島根原子力発電所 2号炉

1号炉液体廃棄物処理系の
共用取止めによる影響について

令和3年3月
中国電力株式会社

第1図 液体廃棄物処理系系統概要図

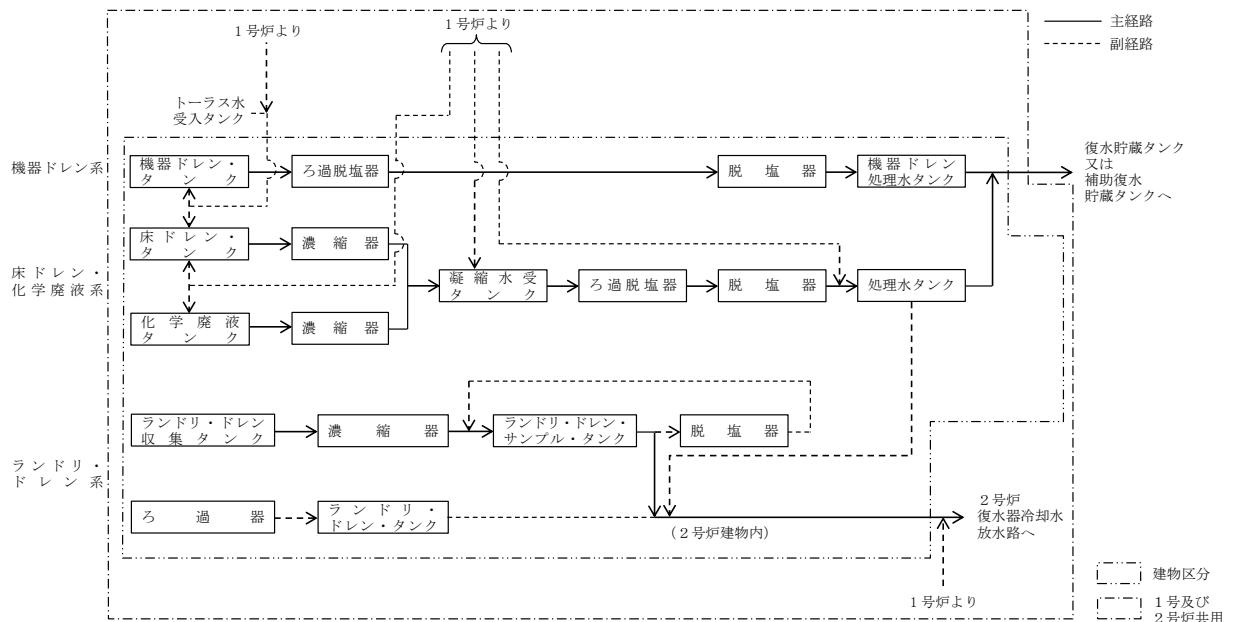
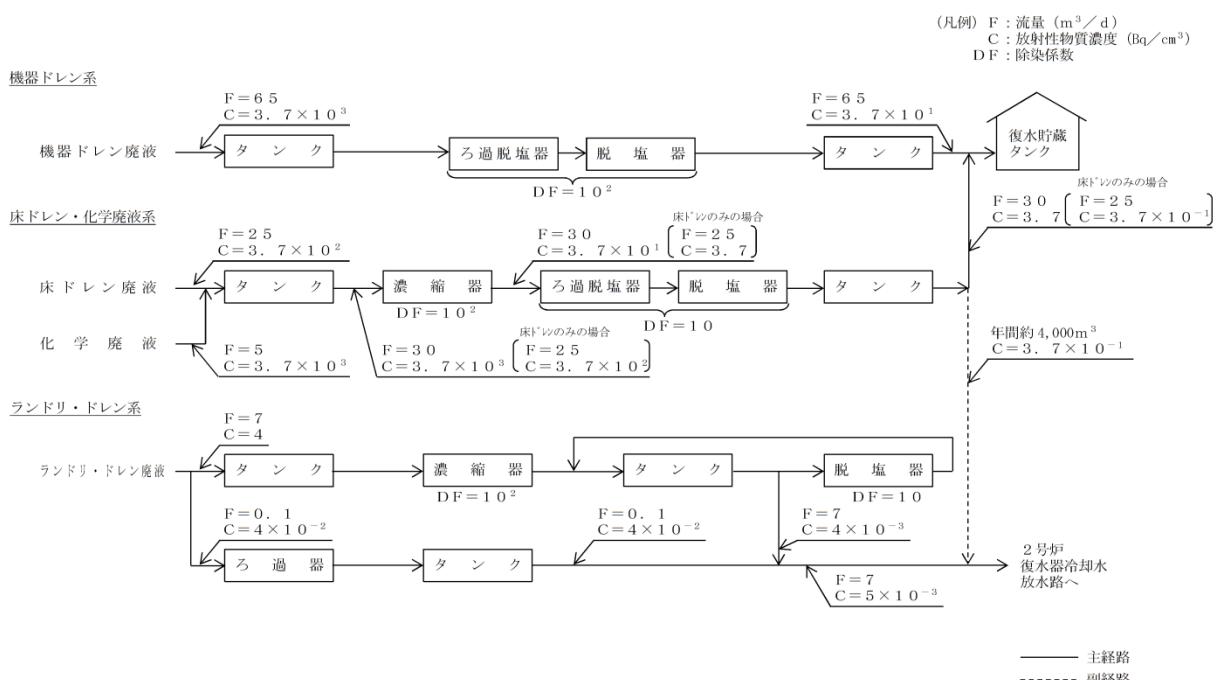
1号炉の機器ドレン系、床ドレン・再生廃液系、シャワ・ドレン系の2号炉との共用を取止める。（以下「共用取止め」という。）

2号炉で発生する機器ドレン廃液は、2号炉の機器ドレン系設備又は1号炉の機器ドレン系設備で処理を行っていたが、共用取止めに伴い、2号炉の機器ドレン系設備のみで処理する。平常運転時に2号炉で発生する機器ドレン廃液の推定発生量は約65m³/dであるが、2号炉の機器ドレン系設備は第1表に示す容量を有しており、処理可能である。また、2号炉の機器ドレン系設備は引き続き1号炉と共に用いるが、1号炉の廃液については、1号炉の機器ドレン系設備若しくは2号炉の廃液処理を優先したうえで、2号炉の機器ドレン系設備の裕度の範囲で処理する。従って、1号炉の機器ドレン

2号炉で発生する床ドレン・化学廃液は、2号炉の床ドレン・化学廃液系※設備又は1号炉の床ドレン・再生廃液系※設備で処理を行っていたが、共用取止めに伴い、2号炉の床ドレン・化学廃液系設備のみで処理する。平常運転時に2号炉で発生する床ドレン・化学廃液の推定発生量は約30m³/dであるが、2号炉の床ドレン・化学廃液系設備は第1表に示す容量を有しており、処理可能である。また、2号炉の床ドレン・化学廃液系設備は引き続き1号炉と共に用を続けるが、1号炉の廃液については、1号炉の床ドレン・再生廃液系設備若しくは2号炉の廃液処理を優先したうえで、2号炉の床ドレン・化学廃液系設備の裕度の範囲で処理する。従って、1号炉の床ドレン・再生廃液系の共用を取止めることによる、液体廃棄物の処理能力に影響はない。

備であり、これまで2号炉と共に用していたが、管理区域退域時の手洗い運用を既に廃止しており、今後、2号炉からシャワ・ドレン廃液は発生しないことから、1号炉のシャワ・ドレン系の共用を取止めることによる影響はない。
(第2～4表、第1、2図参照)

系設備の共用を取止めることによる、液体廃棄物の処理能力に影響はない。

第2図 液体廃棄物処理系の放射性物質濃度等説明図

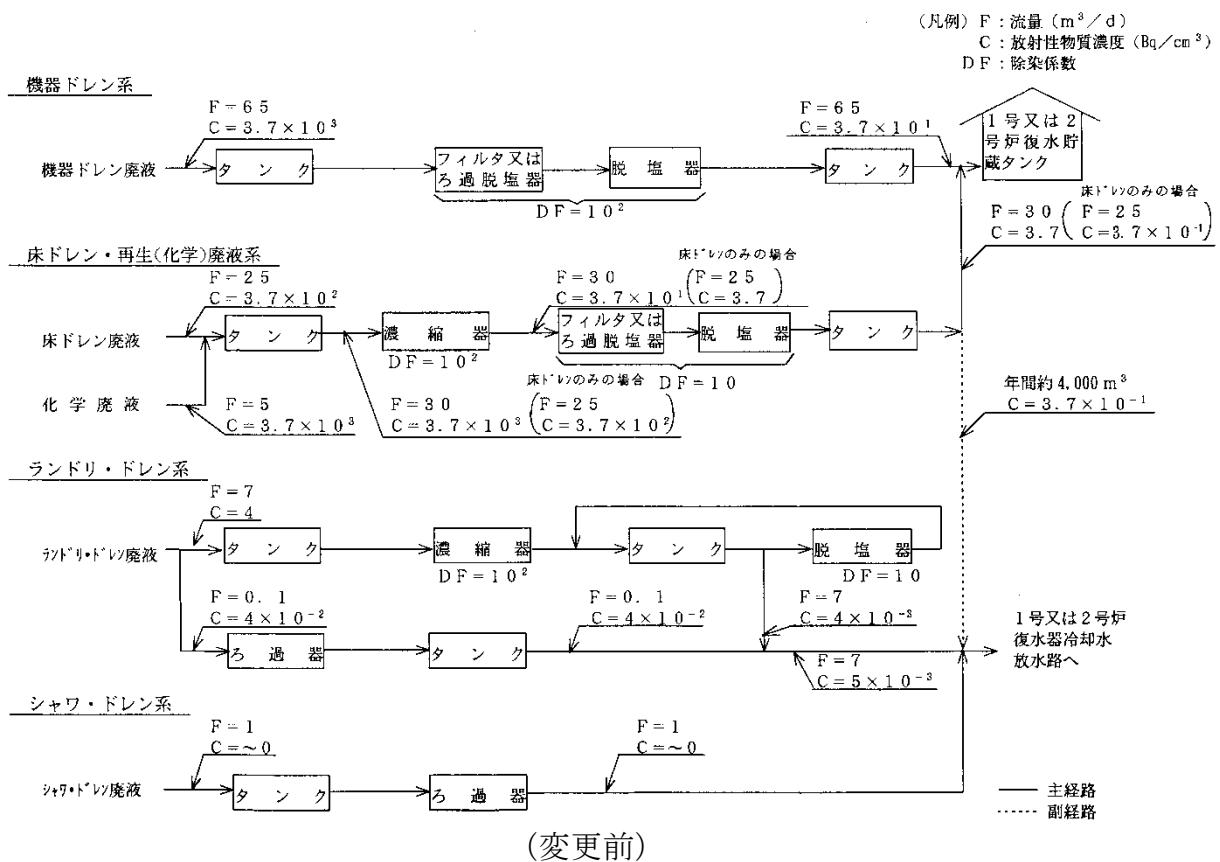
変更前【添付書類九】	変更後【添付書類九】	変更による影響
<p>4. 放射性廃棄物処理</p> <p>4.3 液体廃棄物処理</p> <p>4.3.1 液体廃棄物の発生源</p> <p>液体廃棄物の主なものは、各建物の機器からのドレン、各建物の床ドレン、復水系等脱塩器樹脂の再生液、保護衣類等を除染する際に生じる洗濯廃液、手洗い時に生じる廃液等である。液体廃棄物処理系の放射性物質濃度等説明図を第 4.3-1 図に示す。</p>	<p>4. 放射性廃棄物処理</p> <p>4.3 液体廃棄物処理</p> <p>4.3.1 液体廃棄物の発生源</p> <p>液体廃棄物の主なものは、各建物の機器からのドレン、各建物の床ドレン、復水系等脱塩器樹脂の再生液、保護衣類等を除染する際に生じる洗濯廃液等である。液体廃棄物処理系の放射性物質濃度等説明図を第 4.3-1 図に示す。</p> <p>(1) 機器ドレン廃液</p> <p>機器ドレン廃液は、ポンプ、弁等各機器からの漏えい水、サンプルラインの排出液等からなり、化学的純度は高く、脱塩水に近いが放射能レベルは通常高い(約 $3.7 \times 10^3 \text{Bq/cm}^3$)。</p> <p>これらは、液体廃棄物処理系の機器ドレン系(除染係数約 10^2)で処理する。</p> <p>ろ過、脱塩した処理済液(約 $3.7 \times 10^1 \text{Bq/cm}^3$)は、復水貯蔵タンクに回収し、再使用する。</p>

<p>(2) 床ドレン廃液</p> <p>床ドレン廃液は、原子炉建物、ドライウェル、タービン建物、廃棄物処理建物等で発生する。化学的純度は低く、放射能レベルは一定ではないが、比較的低い（約 $3.7 \times 10^2 \text{Bq/cm}^3$）。</p> <p>これらは、液体廃棄物処理系の<u>床ドレン・再生廃液系</u>（除染係数約 10^3）又は<u>床ドレン・化学廃液系</u>（除染係数約 10^3）で処理する。</p> <p>蒸留、ろ過、脱塩した処理済液（約 $3.7 \times 10^{-1} \text{Bq/cm}^3$）は、原則として再使用するが、一部環境に放出する場合もある。</p>	<ul style="list-style-type: none"> • 2号炉で発生する床ドレン廃液は、2号炉の床ドレン・化学廃液系設備で処理するため、1号炉の床ドレン・再生廃液系の共用を取止めることによる、液体廃棄物の処理能力に影響はない。
	<p>(3) 化学廃液</p> <p>化学廃液は、復水系及び液体廃棄物処理系脱塩器樹脂の再生廃液等からなる。化学的純度は低く、酸性あるいはアルカリ性であることが多く、放射能レベルは一般に高い（約 $3.7 \times 10^3 \text{Bq/cm}^3$）。</p> <p>これらは、液体廃棄物処理系の<u>床ドレン・再生廃液系</u>又は<u>床ドレン・化学廃液系</u>で処理する。</p> <p>蒸留、ろ過、脱塩した処理済液（約 3.7Bq/cm^3）は、再使用するが一部環境に放出する場合もある。</p>	<ul style="list-style-type: none"> • 2号炉で発生する化学廃液は、2号炉の床ドレン・化学廃液系設備で処理するため、1号炉の床ドレン・再生廃液系の共用を取止めることによる、液体廃棄物の処理能力に影響はない。
		<p>(3) 化学廃液</p> <p>化学廃液は、復水系及び液体廃棄物処理系脱塩器樹脂の再生廃液等からなる。化学的純度は低く、酸性あるいはアルカリ性であることが多く、放射能レベルは一般に高い（約 $3.7 \times 10^3 \text{Bq/cm}^3$）。</p> <p>これらは、液体廃棄物処理系の<u>床ドレン・化学廃液系</u>で処理する。</p> <p>蒸留、ろ過、脱塩した処理済液（約 3.7Bq/cm^3）は、再使用するが一部環境に放出する場合もある。</p>

<p>(4) ランドリ・ドレン廃液</p> <p>ランドリ・ドレン廃液は保護衣類等を除染する際に生じる洗濯廃液等であり、化学的純度は低く、放射能レベルも低い（約 $4\text{Bq}/\text{cm}^3$）。</p> <p>これらは、液体廃棄物処理系のランドリ・ドレン系（除染係数約 10^3）で処理する。</p> <p>蒸留、脱塩した処理済液（約 $4 \times 10^{-3}\text{Bq}/\text{cm}^3$）は、放射性物質の濃度が十分低いことを確認して環境に放出する。</p> <p>なお、放射性物質による汚染がほとんどない下着類を除染したランドリ・ドレン廃液は、放射能レベルが低く（約 $4 \times 10^{-2}\text{Bq}/\text{cm}^3$），ろ過器で処理した後、放射性物質の濃度が十分低いことを確認して環境に放出する場合がある。</p>	<p>（変更なし）</p> <ul style="list-style-type: none"> ・2号炉のランドリ・ドレン系の処理に係る設備の設計を変更しないことから、本系に係る許可の内容に影響を及ぼさない。
<p>(5) シャワ・ドレン廃液</p> <p>シャワ・ドレン廃液は、手洗い時に生じる廃液等であり、放射能レベルが極めて低く、液体廃棄物処理系のシャワ・ドレン系で処理する。</p> <p>放射性物質の濃度が十分低いことを確認した後、ろ過器を通して環境に放出する。</p>	<p>（項目削除）</p> <ul style="list-style-type: none"> ・今後、2号炉からシャワ・ドレン廃液は発生しない運用とすることから、1号炉のシャワ・ドレン系の共用を止めることによる影響はない。
